**ODBORNÝ POSUDOK ZÁVAD STAVBY
NOVOSTAVBA REKREAČNEJ CHATY, P.Č.5476/2, ČIERNE**

Pasent, s.r.o., Štefánikova štvrť 534/16, Kysucké Nové Mesto

Ing. Vladislav Hažík, Hurbanova 2289, 022 01 Čadca

11/2013

Spodná časť základu do výšky cca 60 cm z kameňa - fotografia z nariadenej sondy

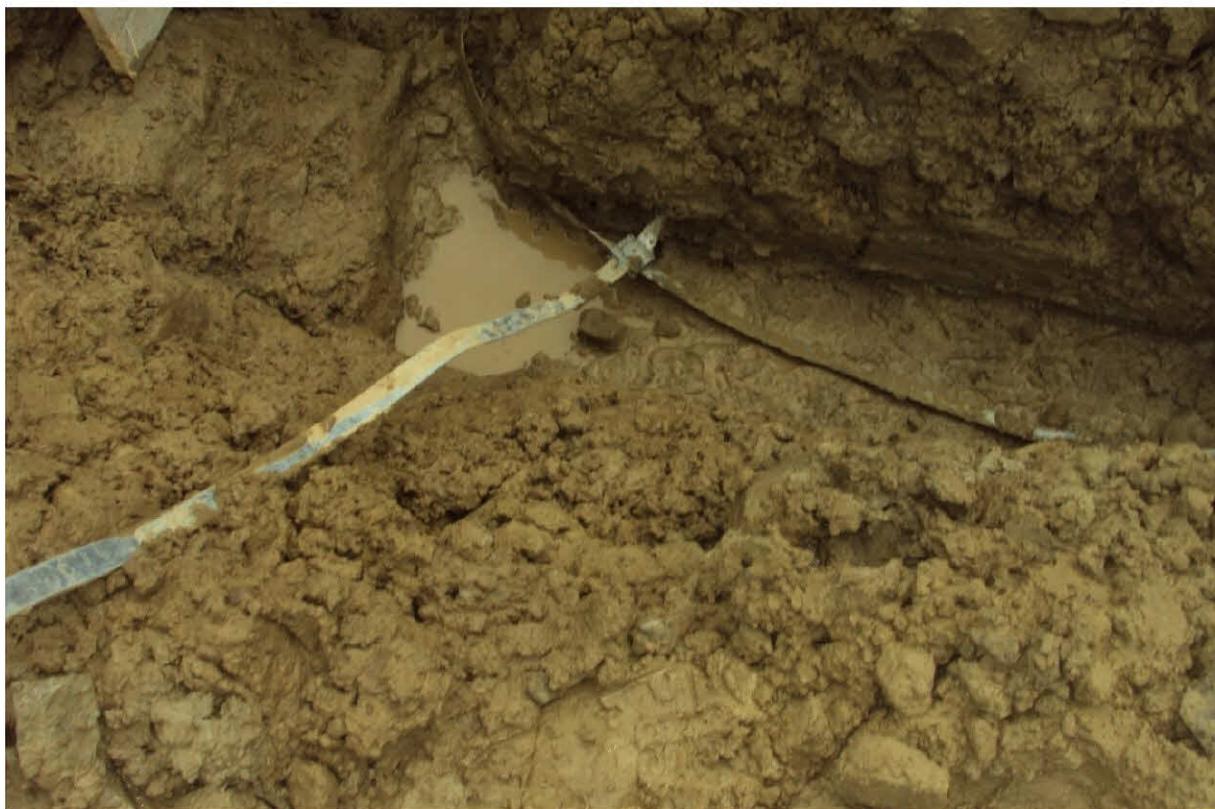
Vada 1.3. Základové pásy sú realizované v rozpore s projektovou dokumentáciou v tom, že spodná časť základových pásov do výšky cca 0,5m - 0,6m od základovej škáry je realizovaná spôsobom betón prekladaný kameňom, resp. uložený kameň zaliaty betónom. V zmysle PD statiky mali byť základové pásy z liateho betónu triedy C16/20, bez prekladania kameňom /v čase spracovania posudku nebol k dispozícii certifikát od zabudovaného betónu do základových pásov, takže nie je možné posúdiť kvalitu použitého betónu/. Uvedená skutočnosť bola zistená na základe kopanej sondy dňa 20.11.2013. Betonáž realizovaná do neupravenej základovej škáry, znečistený zemniaci pás bleskozvodu. Drenáž realizovaná v nevhodnej polohe s nevhodným obsypom a bez obalenia geotextíliou.

Spodná časť základu do výšky cca 60 cm z kameňa - fotografia z nariadenej sondy

Základové konštrukcie v krokoch určených statikom odkopať, vyhotoviť vhodný podsyp pod drenáž, drenáž potrebné umiestniť približne do úrovne základovej škáry, obaliť geotextíliou a obsypať drveným kameňom fr.16-32mm. V dôsledku realizovania základových konštrukcií z kameňa vznikajú dutiny v základe, pričom v blízkosti základovej škáry dochádza k zhromažďovaniu vody, čo má vzhľadom na ílovité podložie negatívny vplyv na únosnosť základovej škáry. Otázna je aj únosnosť samotného základu, nakoľko nie je možné preskúmať pospájanie jednotlivých kameňov liatym betónom a čistotu kameňov pred betonážou, čo môže mať vplyv na súdržnosť základu. Sanačné opatrenie sa odporúča realizovať injektážou kamenej časti základu, pokiaľ nebude samostatným statickým, resp. geotechnickým posudkom preukázané, že únosnosť základovej škáry, ako aj samotného základu je dostatočná aj za prítomnosti vody v základovej škáre. Prípadné škody z titulu absencie úpravy /zhutnenia/ základovej škáry nie je možné vylúčiť. Môže k nim dôjsť z titulu nerovnomerného sadania stavby.

Nameraná výška v ľavej časti úrovne spodnej základovej dosky 62mm od horizontálnej roviny - fotografia z vlastného merania

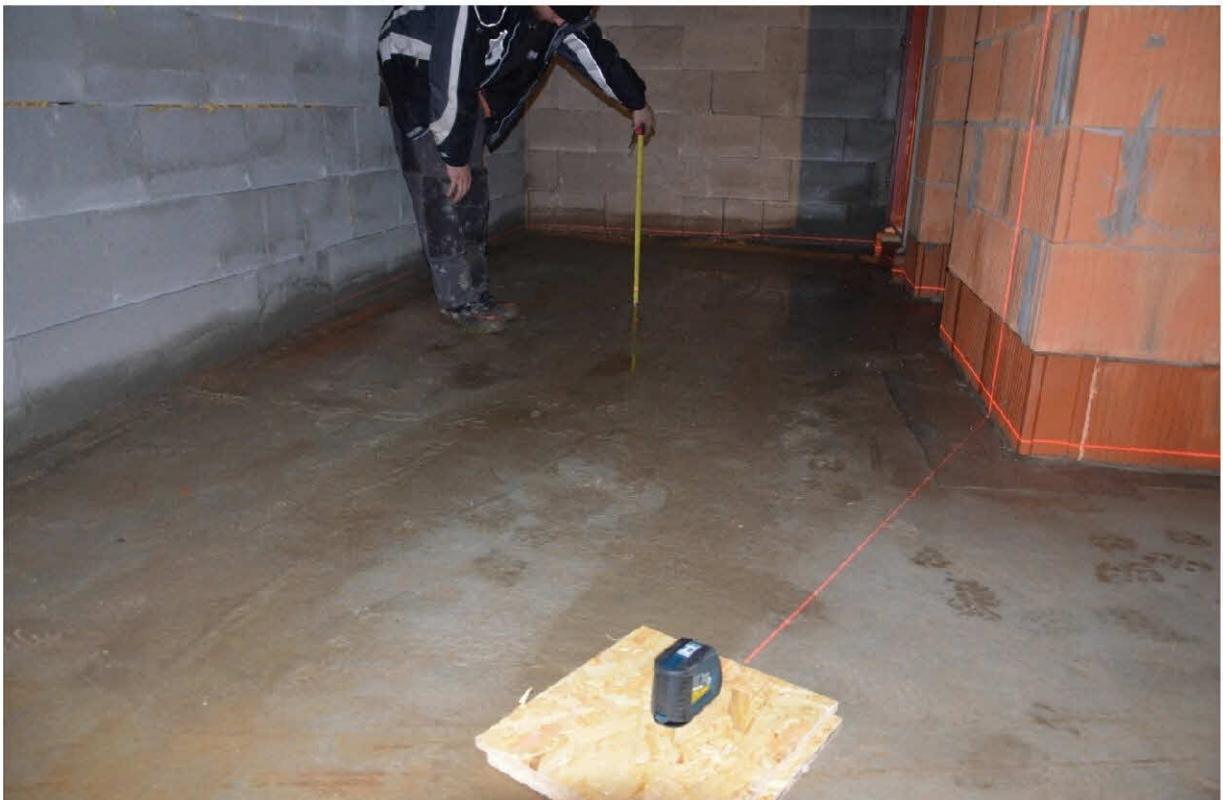
Vada 2.3. Extrémne nerovná základová doska, jej niveleta aj samotná nerovnosť / hrboľatosť povrchu. Namerané dielčie rozdiely v nivelete sú do 40mm. Celkový rozdiel vo vzájomnej nivelete spodnej a hornej úrovne základových dosiek činí až 57mm!! Povrch základovej dosky je nezarovnaný, nestrhnutý vibračnou latou. Výstužná sieťovina nepodložená dištančnými podložkami, pred betonážou uložená voľne na teréne. Vrchná sieťovina "vymedzená" kameňom!. Znečistená sieťovina od blata, následkom čoho je oslabená súdržnosť betónu a výstužnej sieťoviny.

Nameraná výška v pravej časti úrovne spodnej základovej dosky 25mm od horizontálnej roviny - rozdiel v nivelete spodnej základovej dosky 37mm - fotografia z vlastného merania

Základové dosky prebrúsiť do hladka, aby bolo možné uložiť hydroizolačné vrstvy s vylúčením poškodenia z titulu hrboľatosti povrchu. Krivosť bude vyrovnaná vo vrchnom betónovom potere. Nadspotreba betónu v hrúbke cca 20mm na ploche 46m² činí 0,92m³, čo je spôsobená škoda vplyvom krivosti základových dosiek + náklady na prácu.

Prípojky IS vedené v jednom prestupe šírky cca 300mm, nedodržané odstupové vzdialenosti, ležatý rozvod kanalizácie uložený bez zhutneného podkladného lôžka len s obsypom - fotografia dodaná zhotoviteľom stavby

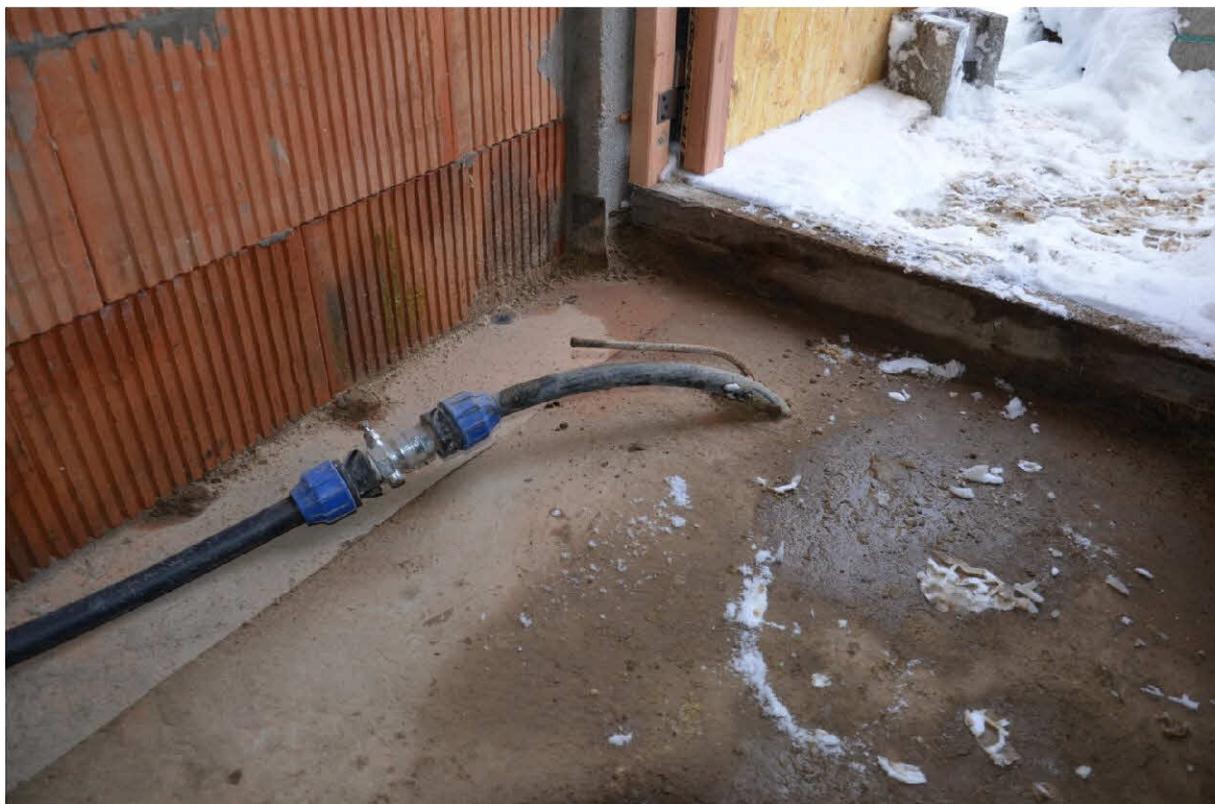
Vada 3.3. Prípojky vedené v rozpore s STN ako aj s PD. Nedodržané minimálne odstupové vzdialenosti medzi jednotlivými sieťami. Vodovodná prípojka / čierna hadica vľavo od kanalizácie/ realizovaná bez chráničky, čo môže mať za následok poškodenie vodovodnej prípojky vplyvom sadania stavby a nemožnosť prípadnej výmeny v budúcnosti. Ležatý rozvod kanalizácie pod základovou doskou realizovaný vysoko voči upravenému terénu, obdobne ako aj prípojka vody. Vodovodná prípojka ústi mimo objekt vo výške 60cm pod U.T. na rohu objektu. Pri započítaní Ostupavosti upraveného terénu 22% a vzdialenosti prípojky 1m od rohu objektu sa výsledné krytie prípojky pohybuje na úrovni cca 82cm, čo je v danej lokalite nevyhovujúce. Nevyhotovené zhutnené podkladné lôžko pod kanalizáciu. Nevhodné trasovanie ležatého rozvodu kanalizácie cez najviac zaťažený základ stavby. Nedostatočná medzera medzi ležatou kanalizáciou a základovou doskou v spodnej úrovni - horný okraj kanalizácie v tesnej blízkosti základovej dosky. Nie je zapísaný výsledok skúšky tesnosti kanalizácie v stavebnom denníku, teda nie je známe, či ležaté rozvody kanalizácie sú tesné. Bude musieť byť vykonaná nová skúška tesnosti kanalizácie. Revízná šachta kanalizácie je osadená vysoko, takže vyčnieva nad úroveň terénu.

Nevhodná pozícia trasy ležateho kanalizačného potrubia v mieste najviac zaťažovaného základu. Vplyvom neskoršie realizovaného vyosenia /excentricity/hlavného nosníka v strope nad suterénom dochádza k ešte k ďalšiemu zhoršeniu situácie - vysoká možnosť poškodenia ležateho rozvodu kanalizácie vplyvom tlaku.

Navrhuje sa realizovať nový prestup pre novú vodovodnú prípojku v mieste pred peším vstupom do garáže, ktorý bude opatrený chráničkou, umožňujúcu dilatačný pohyb vodovodnej prípojky pri sadaní stavby, prípadne umožní výmenu hadice HDPE-PE v prípade jej poškodenia v budúcnosti. Vodovodná prípojka v trase pod domom bude zaslepená a bude realizovaná nová časť prípojky popred garáž, až do nového prestupu - dĺžka trasy cca 6m. Rozvod ležatej kanalizácie sa navrhuje uložiť nižšie o cca 0,4m, aby bol dostatočný priestor pod základovou doskou a najmä aby bolo zabezpečené dostatočné krytie v exteriéry. Taktiež sa navrhuje zmena trasy ležatej kanalizácie mimo najviac zaťažovanú časť základu, ako preventívne oparenie pred prípadným zalomením kanalizácie v dôsledku vysokého tlaku od nosnej DT steny. Obdobne aj v prípade vodovodnej prípojky je potrebné uložiť ju do nezámrznej hĺbky v celej dĺžke trasy, kde nie je vyhotovené dostatočné krytie. Revíznú šachtu kanalizácie osadiť nižšie tak, aby nezasahovala nad úroveň upraveného terénu, kde je plánované parkovanie.

Zamenený nosník HEA 260 za I 260, osadenie lokálne skorodovanej armatúry /bez debnenia/ - fotografia dodaná zhotoviteľom stavby. Nosník I 260 uložený na ľavej strane na DT steny. V smere nosníka bol projektovaný monolitický stenový pilier hr.400mm, ktorý je "nahradený" tvárnicami DT 300.

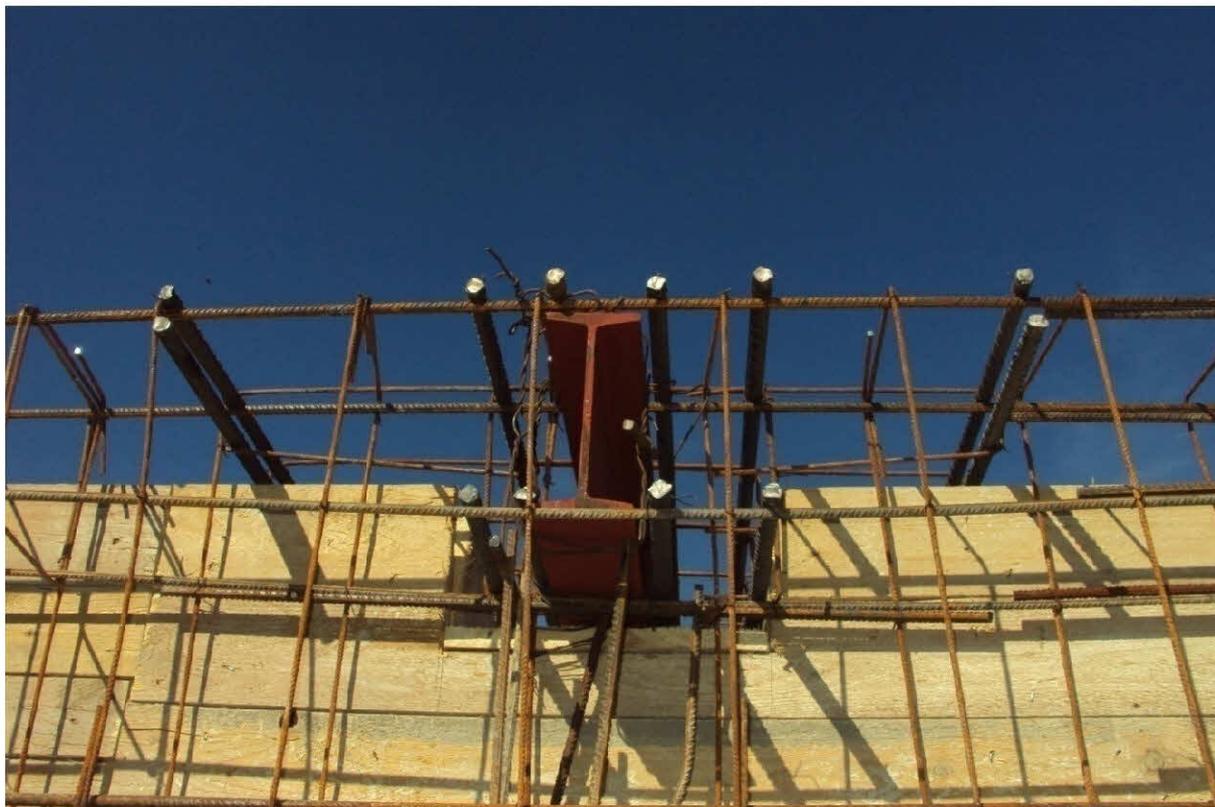
Vada 8.3. Hlavný nosník nad garážou v suteréne je realizovaný v rozpore s PD. Zámena oceľového profilu HEA 260 za profil I 260!! Excentricita nosníka! Navyše zhotoviteľom realizovaná zmena konštrukcie, ako aj hrúbky nosnej suterénnej steny voči PD vid'. časť statika!! **Projektová dokumentácia statiky uvažovala s monolitickým železobetónovým nosným stenovým pilierom**

hr.400mm /vid' časť PD/ v pozdĺžnom smere, pevnostnej triedy betónu C20/25, ktorý zhotoviteľ "nahradil" murovaným pilierom z DT tvárnic hr.300mm s neznámym armovaním + pochybná kvalita betónovej zálievky!!! Z dostupných fotografií je viditeľná zvislá výstuž v počte 3ks priemeru cca 12mm. Pôvodne navrhnutý ž.b. stenový pilier bol armovaný zvislou výstužou 10 fí 12mm + strmene fí 8 á 250mm. Navyše z dostupných fotografií sa dá usudzovať, že nie je zabezpečené žiadne prepojenie stenového piliera so základom - nikde nie je viditeľná žiadna čakacia výstuž. Tento stenový pilier, pôvodne projektovaný ako monolit hr.400mm, nahradený zhotoviteľom za DT 300, je navyše excentricky zaťažený a teda **namáhaný aj na ohyb** vplyvom excentrického uloženia hlavného nosníka!! Vplyvom excentrického uloženia hlavného nosníka je namáhaná aj príľahlá stena z tvárnic DT 240. V rámci realizácie bol doplnený aj ž.b. nosník v priečnom smere, ktorý nie je zakreslený v PD. **Popísané závady sú zásadné statické nedostatky. Nutnosť statického posúdenia na pevnosť a stabilitu konštrukcii zvislých nosných prvkov z DT tvárnic!!!**

Zamenený nosník HEA 260 za I 260 - fotografia dodaná zhotoviteľom stavby

Excentricita hlavného nosníka - cca 80mm. Nosník mal lícovať s DT stenou v mieste šípky. Spodná šípka označuje polohu ležatého rozvodu kanalizácie.

Zosilnenie nosníka oceľovými príložkami s dodatočným kotvením do DT stien podľa návrhu statika, resp. zásahmi v hornej stavbe a presmerovaním tiaže do inej časti stavby podľa statického riešenia. Vzniknú nové obmedzenia, či už optické, alebo konštrukčné. Nutnosť statického posúdenia DT stien na únosnosť. Sanačné opatrenie musí navrhnúť statik. Nižšie priložená kalkulácia nezohľadňuje náklady na sanáciu tohto nedostatku, nakoľko v čase spracovania posudku nie je k dispozícii statické posúdenie predmetnej závady.
